Mission régionale d'autorité environnementale
ÎLE-DE-FRANCE

Avis délibéré
sur le projet de refonte des accès terrestres et de
développement immobilier du secteur Vendavel
à l'aéroport de Paris - Orly sur les communes
d'Orly (94), Athis-Mons, Paray-Vieille-Poste et Wissous (91)

N° 007573/GUNENV
du 17/12/2025

Illustration 1: localisation des tracés et arrêts de bus des lignes nord (en bleu) et sud (en orange), ainsi que du nouveau pôle d'échange modal sud (« parking sud ») (EI, p.18)

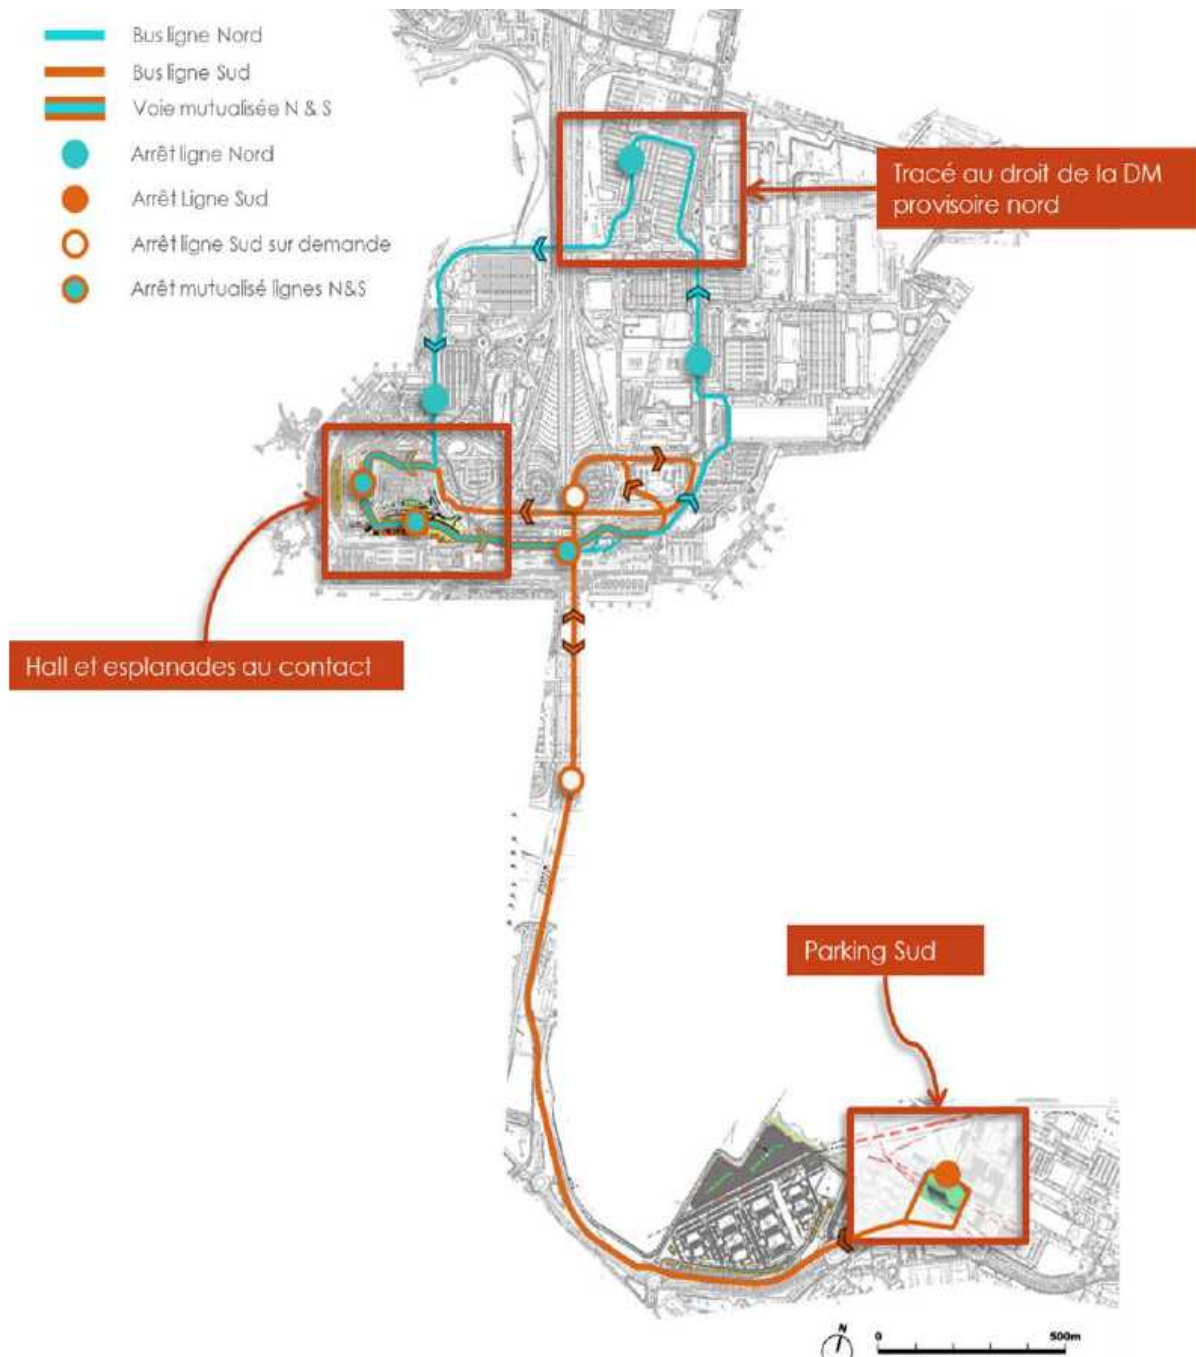
Par ailleurs, la localisation retenue pour la zone d'échange modal sud, située à près de 3 kilomètres des terminaux et sans accès direct depuis le sud, interroge quant à son attractivité réelle pour les usagers et les salariés. Les critères de choix d'un parking aérien plutôt qu'un parking en silo, qui aurait permis une moindre emprise au sol, ainsi que son dimensionnement (800 places), ne sont pas présentés. La création, la localisation et le dimensionnement de ce pôle d'échange modal gagneraient ainsi à être mieux justifiés au regard des hypothèses de fréquentation et de report modal présentées dans le tableau reporté à l'étude d'impact (p.341).

- mieux justifier la construction du pôle d'échange modal sud, de préciser les éléments ayant conduit à retenir la localisation actuelle éloignée des terminaux, de mieux justifier le dimensionnement de 800 places de stationnement et le choix d'un parking aérien ;

Illustration 7: situation projet 2030 secteur nord – exposition sonore au droit de l'aéroport de Paris – Orly – indicateur dB(A) Lden (EI, p.392)

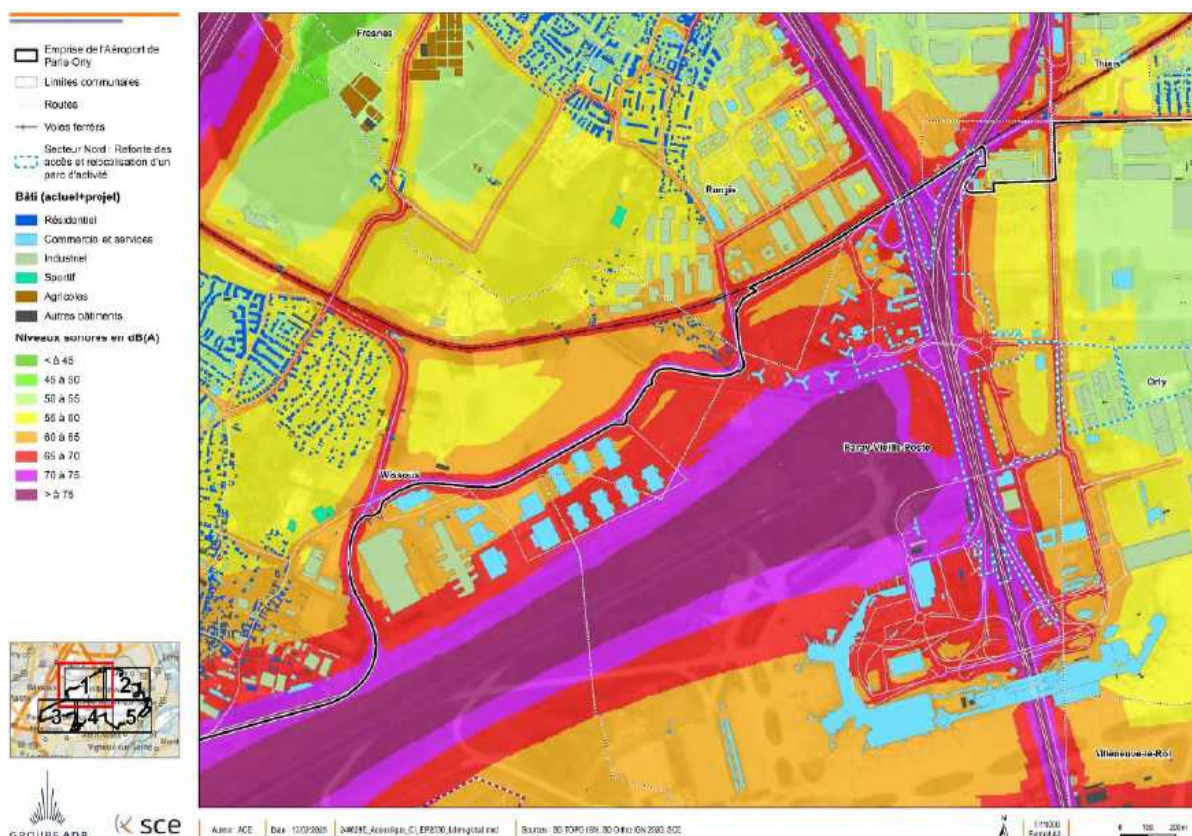
Si ces cartes apportent un éclairage global sur les évolutions attendues, elles ne permettent toutefois pas d'apprécier précisément l'impact des différentes composantes du projet (échangeur nord, zone d'échange modal sud, Juliette II, Vendavel III). Il aurait été nécessaire de fournir a minima un tableau récapitulatif des niveaux sonores actuels et projetés, sur les secteurs de projet pour favoriser la compréhension des évolutions et la comparaison avec les seuils réglementaires et les valeurs recommandées de l'OMS. L'Autorité environnementale relève par ailleurs de fortes divergences entre les cartes de bruit cumulées produites par le maître d'ouvrage et les cartes existantes issues de Bruitparif pour l'état initial. Ces différences ne sont pas expliquées, alors qu'elles conditionnent l'interprétation des impacts du projet.

S'agissant des infrastructures nouvelles, aucun dispositif de réduction du bruit n'est prévu, le maître d'ouvrage considérant que l'incidence sonore du projet est faible (EI, p. 402). Pour la zone d'échange modal sud, l'étude prévoit une augmentation locale de 1 à 3 dB(A) au nord de la D118A. L'étude conclut à l'absence d'impact significatif pour les logements meublés de la résidence de la Cité de l'air et les logements de fonction de la gendarmerie nationale, situés à environ 150 mètres (EI, p. 381). Ces conclusions apparaissent optimistes : la situation projet 2030 (planche n°5, p.401) présente des niveaux cumulés inférieurs à 45/50 dB(A) Lden sur des secteurs où les cartes Bruitparif 2022 affichent des niveaux de 55 à 65 dB(A) actuellement.

- compléter l'étude d'impact par un tableau récapitulatif des niveaux sonores dans le périmètre de chaque composante du projet ;
- analyser les secteurs les plus sensibles et définir des mesures d'évitement et réduction du bruit en phase chantier et exploitation pour limiter les impacts sanitaires liés au bruit notamment pour les projets à proximité des zones résidentielles à proximité de la RD118A.
